Vedrørende høring av søknader om nye kraftledninger og transformatorstasjoner i Bodø, Beiarn og Gildeskål kommuner

Høring av søknad om nye kraftledninger og transformatorstasjoner

Saksopplysninger	
NVEs saksnr.:	201200052
Sakstittel	132 kV Sundsfjord-via Saltstrumen til Hopen - 132 kV Kjelling transformatorstasjon - 132 Saltstraumen transformatorstasjon

Ny 132 kV kraftledning fra Hopen transformatorstasjon via nye Saltstraumen og Kjelling transformatorstasjon i Nordland fylke

Kart RV 80 SØR

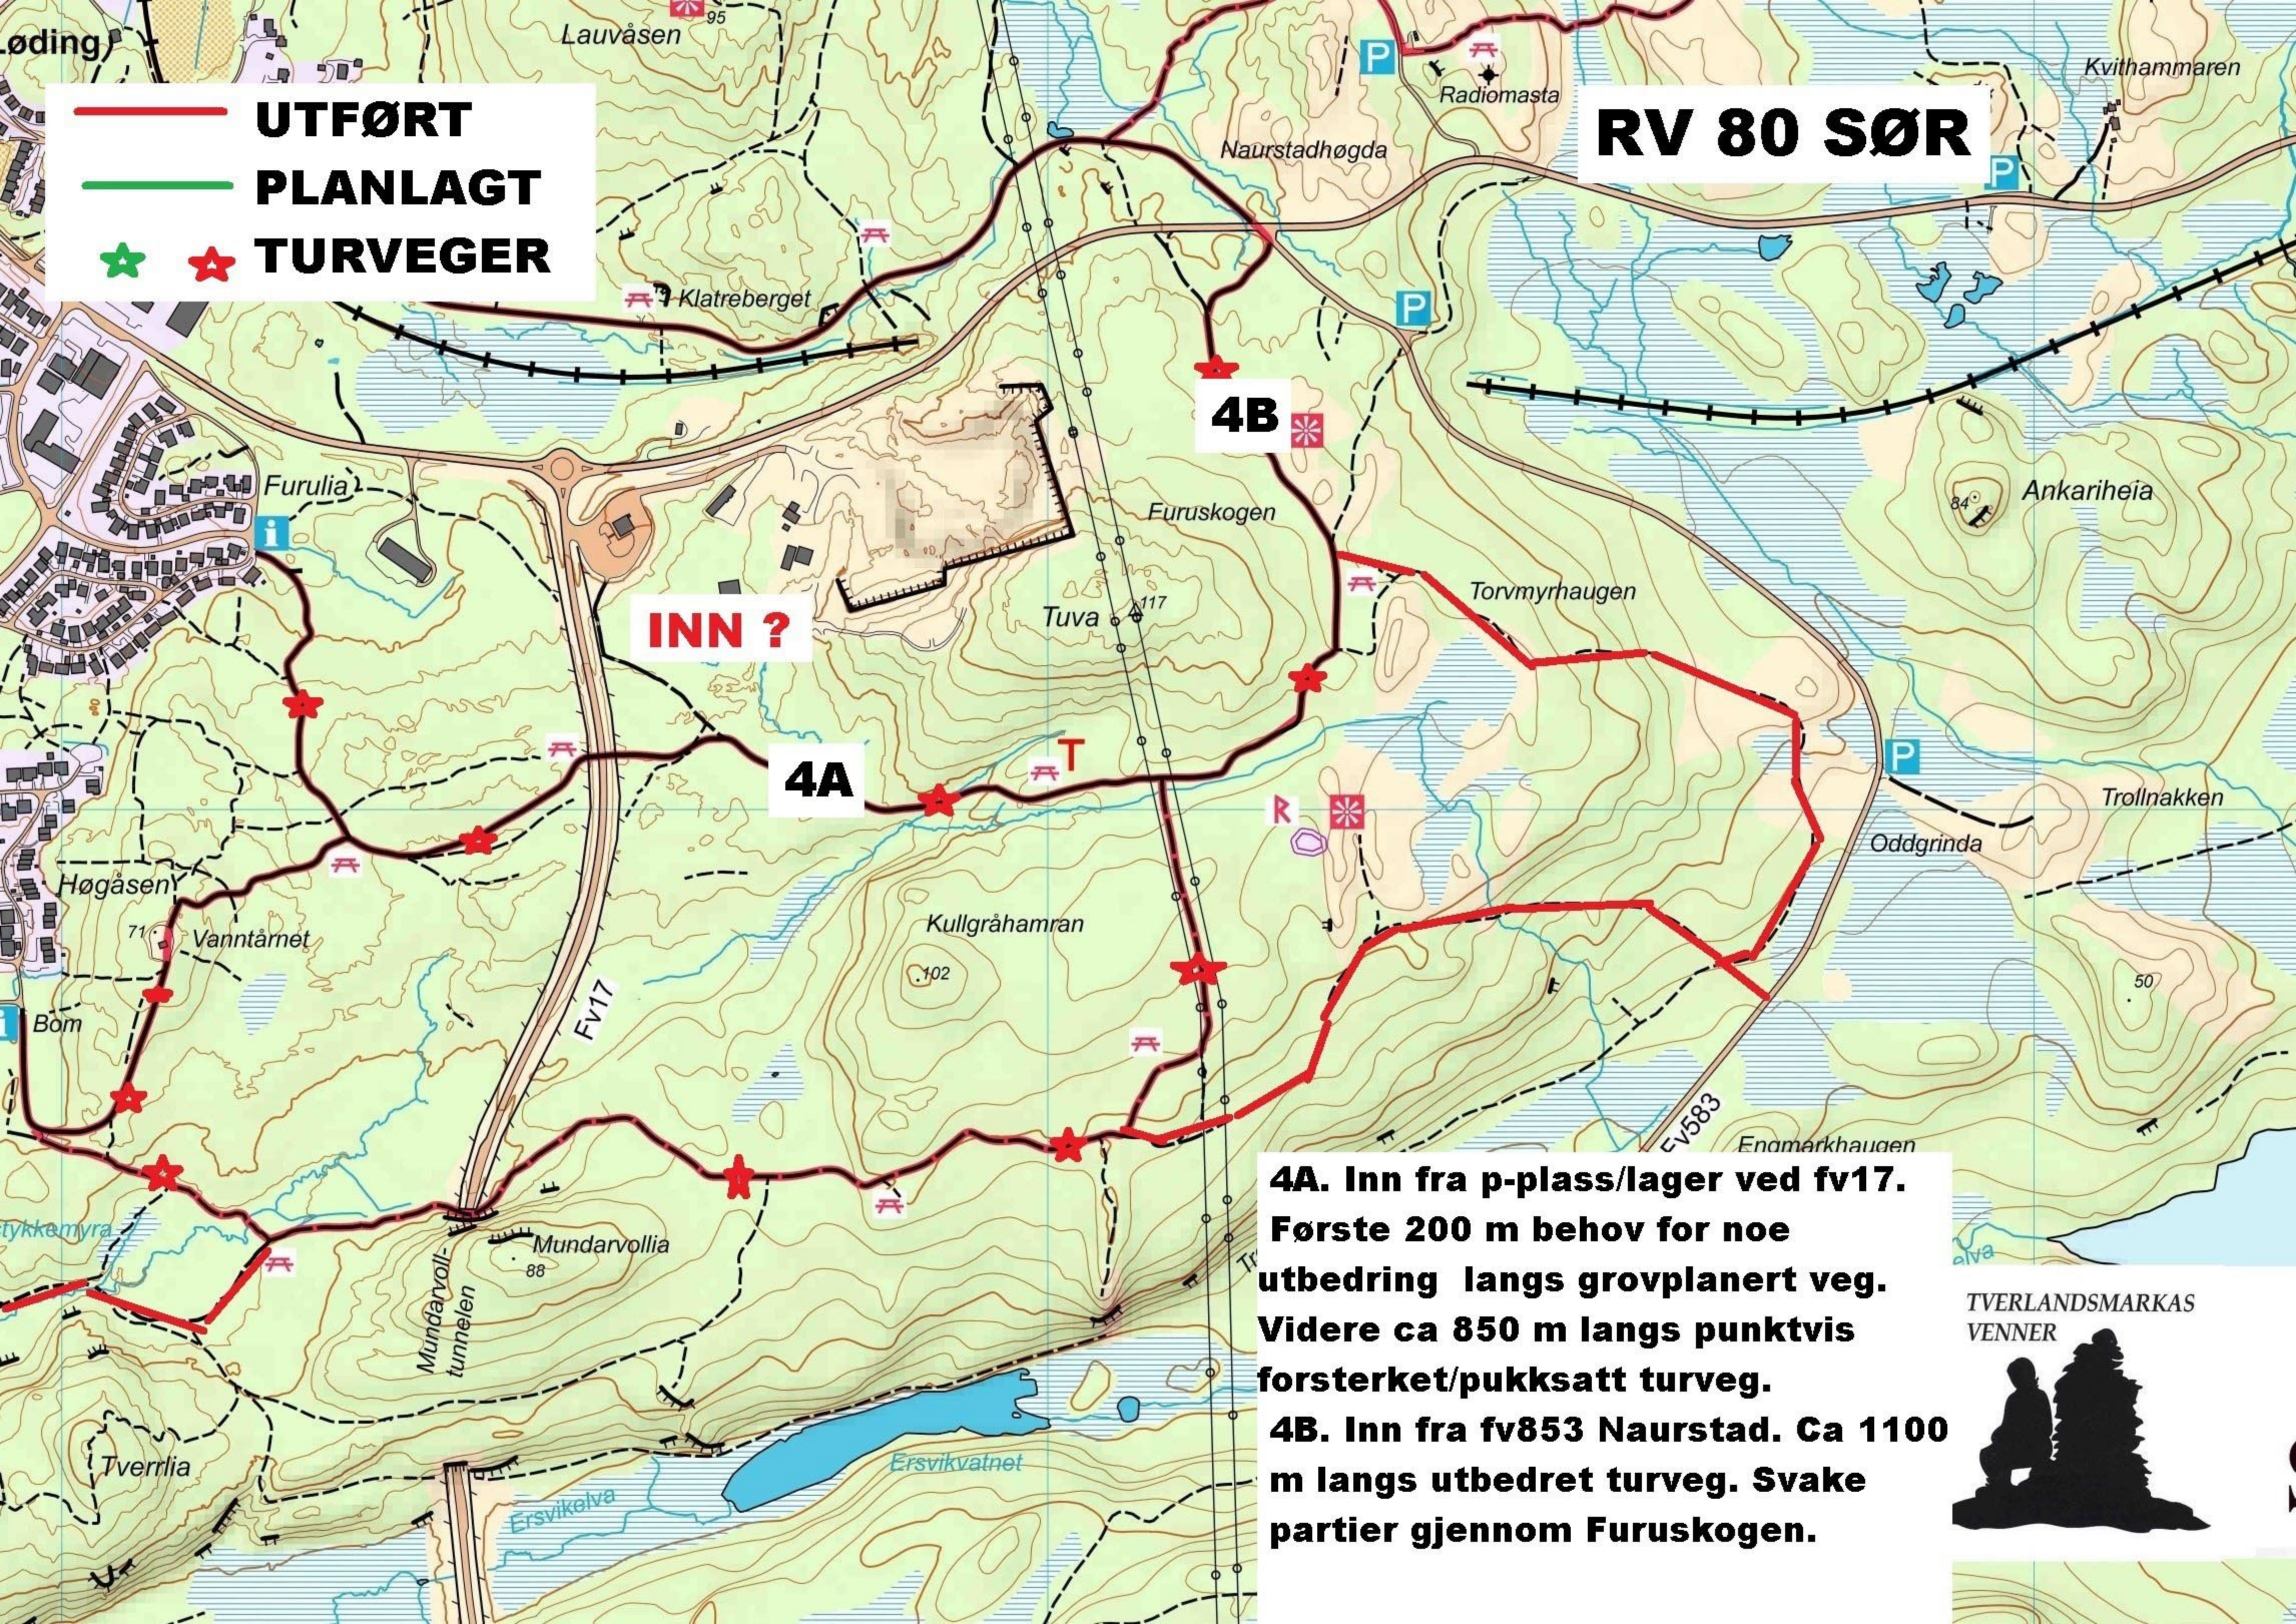
Vedlagte kart RV 80 SØR angir 2 alternative innkjøringsveger 4 A og 4 B til linjetraseen. Vi anbefaler at 4 B benyttes i størst mulig grad da denne har best bæreevne samt at den starter ved et område med parkerings- og lagringsmuligheter.

4A. Inn fra p-plass/lager ved fv17. Første 200 m behov for noe utbedring langs grovplanert veg. Videre ca 850 m langs punktvis forsterket/pukksatt turveg.

4B. Inn fra fv853 Naurstad. Ca 1100 m langs utbedret turveg. Svake partier gjennom Furuskogen.

RV 80 NORD

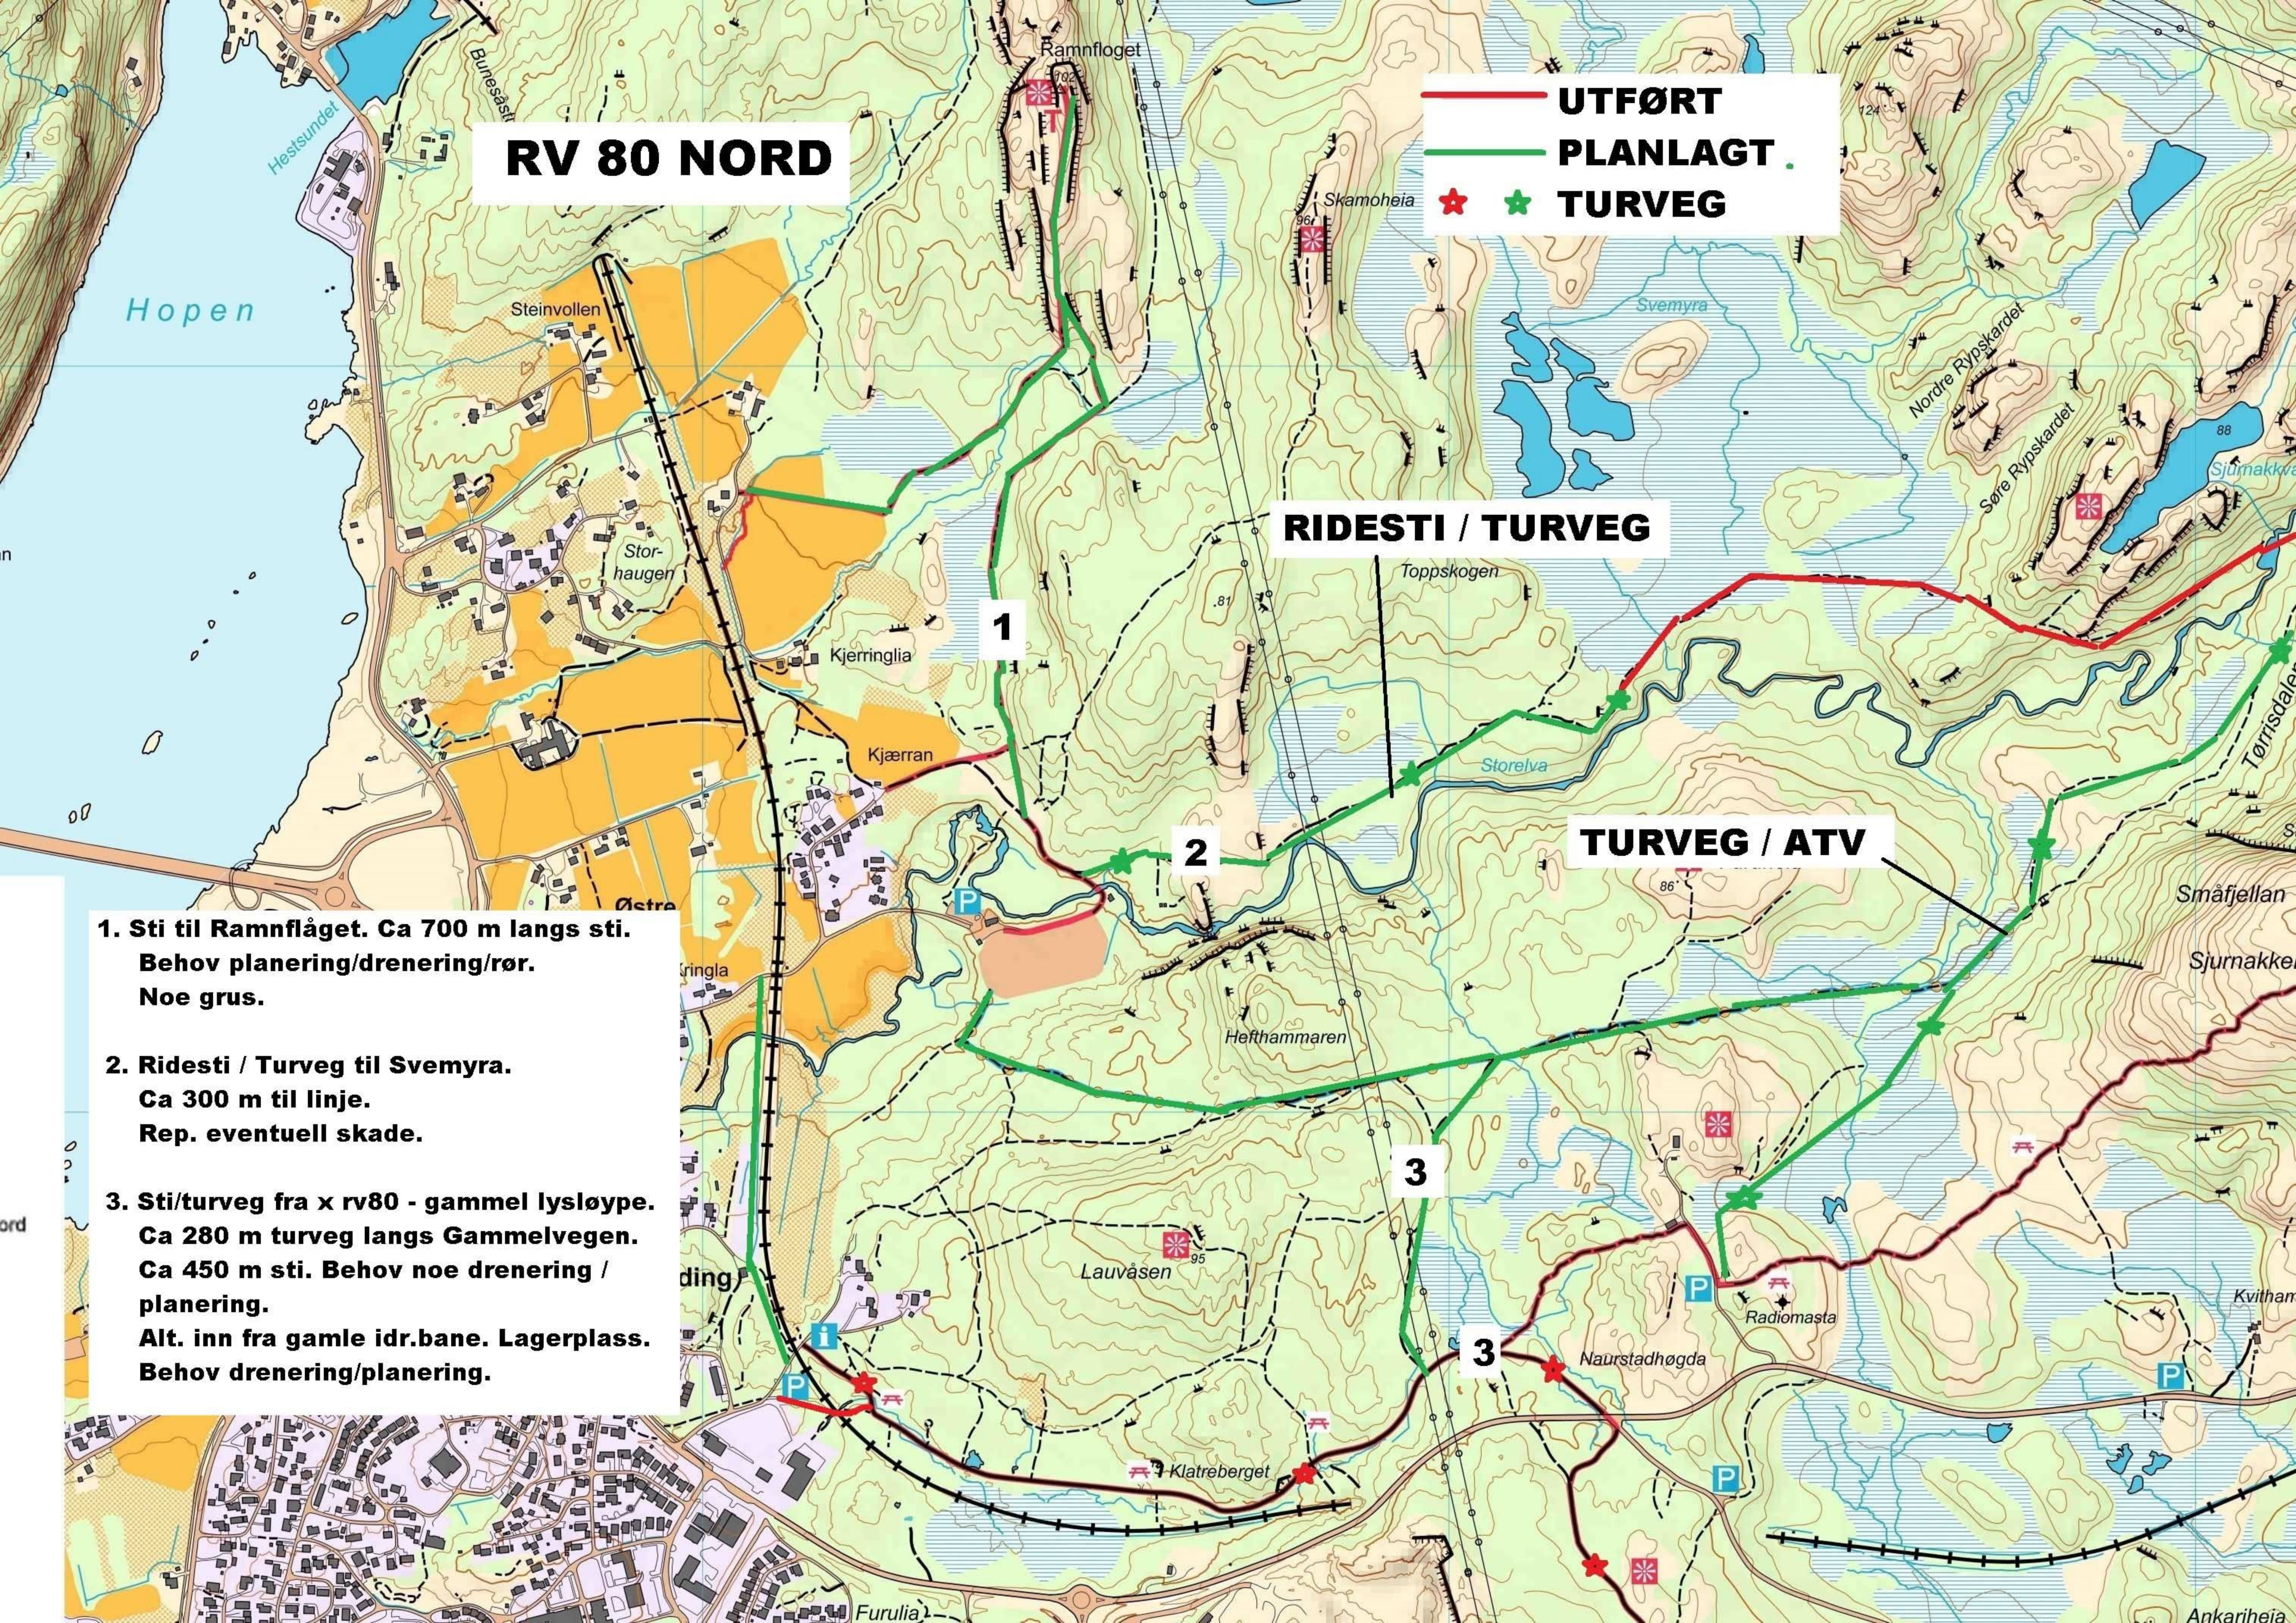
Vedlagte kart RV 80 NORD angir alternative innkjøringsmuligheter fra Kjærran til kraftlinje trasèen lengre nord. Stien merket 1 har delvis vært benyttet ved bygging av hovedvannledningen til Tverlandet. Stien har noen bløte partier og det er ønskelig at disse grøftes og forsterkes slik at den kan benyttes hele året som sti for turgåerne opp til Ramnfloget og trimkassen her. Den vil dessuten gi god helårlig adkomst for framtidig tilsyn og vedlikehold av kraftlinja og ved vegetasjonsrydding.

Ridesti/turveg merket 2 går også fra Kjærran men østover mot kraftlinja og videre opp til Svemyra. Den har en del søkk og høge kanter slik at ved regn dannes vanddammer og oppbløt veg. Disse burde utbedres for å gi fullgod adkomst til linja hele året for inspeksjon og vegetasjonsrydding. Denne vegen og stien videre opp

Skogsveg merket 3 går over fast grunn fra den gamle riksvegen langs nordsiden av jernbanelinjen, og inn mot den nedlagte lysløypa. Gamle riksvog og denne skogsvegen samt den nedlagte lysløypa videre østover, prepareres med snøskuter om vinteren og er veldig populær for allmenheten og for skoleklassene ved skidager. Ved eventuelle dype kjørespor i snøen etter transporter her, bør disse umiddelbart utjevnes/tråkkes til.

- 1. Sti til Ramnflåget. Ca 700 m langs sti. Behov planering/drenering/rør. Noe grus.**
- 2. Ridesti / Turveg til Svemyra. Ca 300 m til linje. Rep. eventuell skade.**
- 3. Sti/turveg fra x rv80 - gammel lysløype. Ca 280 m turveg langs Gammelvegen. Ca 450 m sti. Behov noe drenering / planering. Alt. inn fra gamle idr.bane. Lagerplass. Behov drenering/planering.**
